中部電力

浜岡原子力発電所 基準津波の策定のうち地震による津波について (コメント回答)

2023年12月1日

コメント一覧表

コメント回答概要

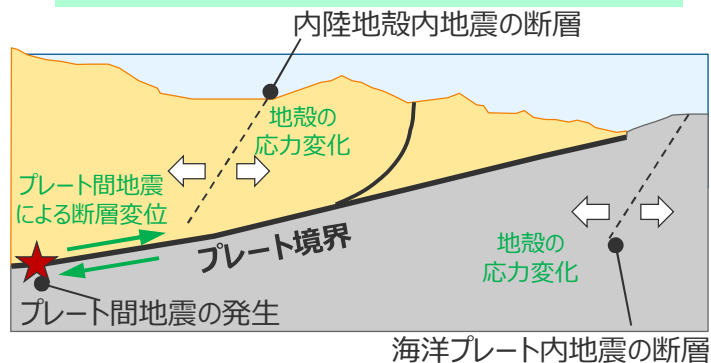
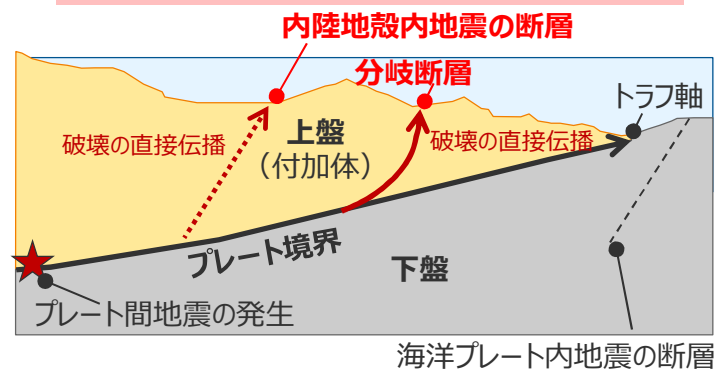
- プレート間地震と海洋プレート内地震の組合せ要否について、審査ガイドに照らし、敷地の地学的背景、津波発生要因の関連性に関する既往知見と事実関係を十分に検討し、プレート間地震と海洋プレート内地震を組合せる必要がないという論理構成を再整理すること。

- プレート間地震と海洋プレート内地震の組合せ要否について、敷地の地学的背景、津波発生要因の関連性に関する既往知見と事実関係を、**(1)プレート間地震に伴う応力変化による別の地震の発生**、**(2)プレート間地震の破壊の直接伝播による一体性のある連動発生**の観点から、プレート間地震と海域の活断層による地殻内地震との組合せ要否と合わせて再整理した。

No.2コメント回答 (阿部(1989)による津波予測式に用いる地震モーメント) 海域の活断層による地殻内地震の津波評価の概要とコメント回答との関係

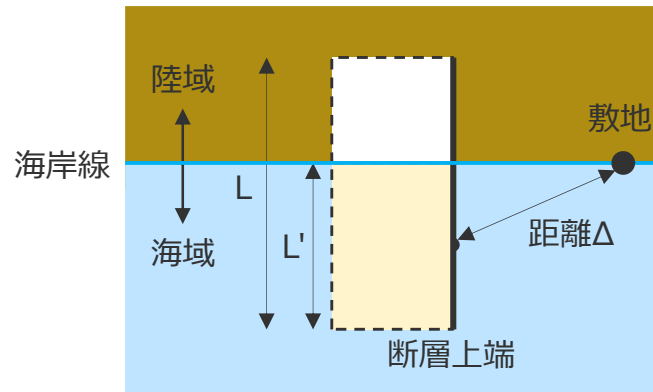
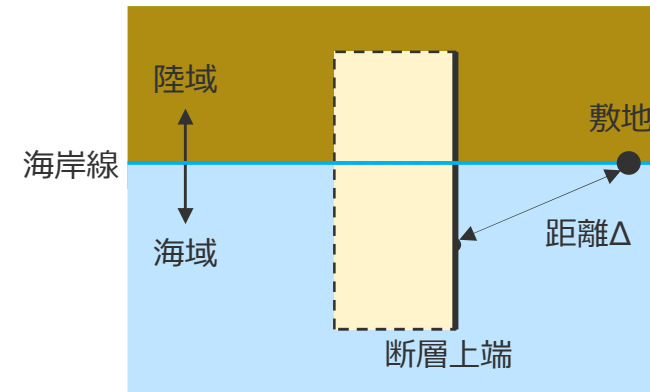
No.2コメント回答：

対象となる断層が海域から陸域に連続して分布する場合には、阿部の予測式に用いる地震の規模（地震モーメント）として、地震全体の地震モーメントではなく、津波発生に寄与する海域部の地震モーメントを用いて津波予測式による評価を行うこととし、 M_0 を海域部の長さ L' と全体の長さ L との比で按分した値を用いる。

(No.3コメント回答に伴う変更：A-5・A-18断層の地震の波源モデル)

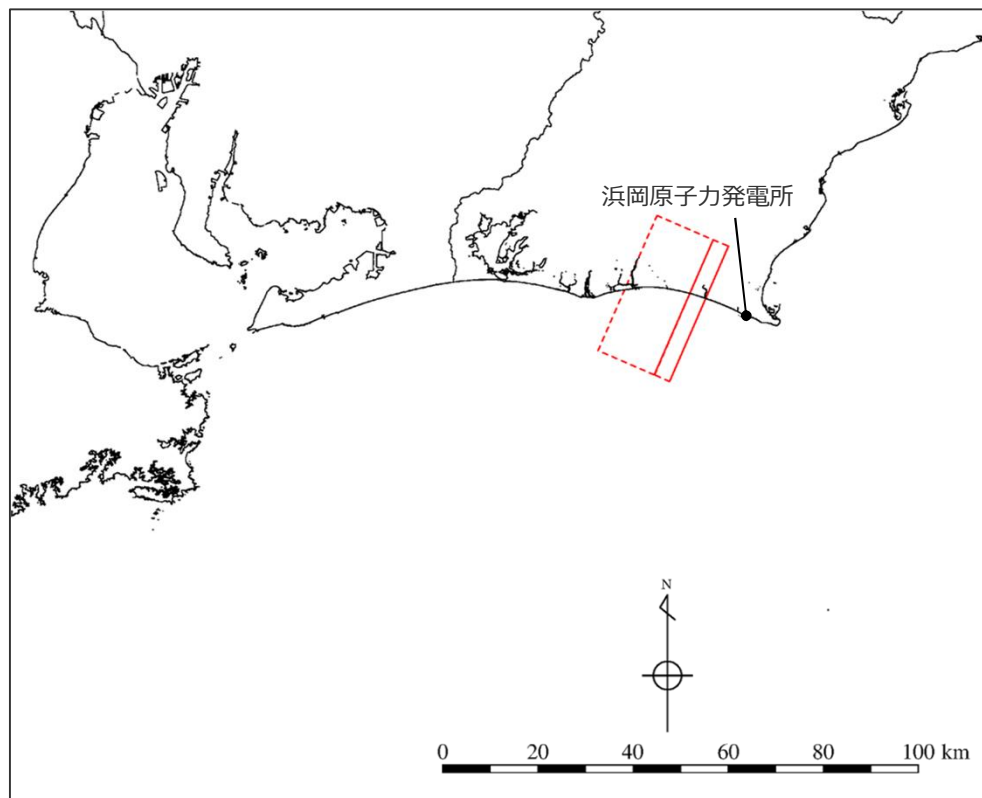
※1 深さ約2kmの調査範囲においては褶曲構造のみ確認され地下深部に連続する断層変位は認められないが、津波評価上、土木学会(2016)に基づいて0kmと設定。

1) に伴う変更 → 波源モデルは、土木学会(2016)に基づき断層上端深さを0kmとして設定

- 「A-5・A-18断層の地震」の波源モデル（基本モデル）は、活断層調査結果に基づき土木学会(2016)の方法を用いて設定している。
- A-5・A-18断層の断層上端深さは、今回は調査結果に基づき2kmと設定していたが、津波評価上、調査結果から断層上端深さを設定する考え方は確立された知見がないことから、今回は、津波評価の方法・手順が体系的に示されている土木学会(2016)に基づいて断層上端深さを0kmとして波源モデルを設定することにより、御前崎海脚西部の断層帯等と統一的な評価を行うこととした。それに伴い、以下のとおり、波源モデルを変更した。
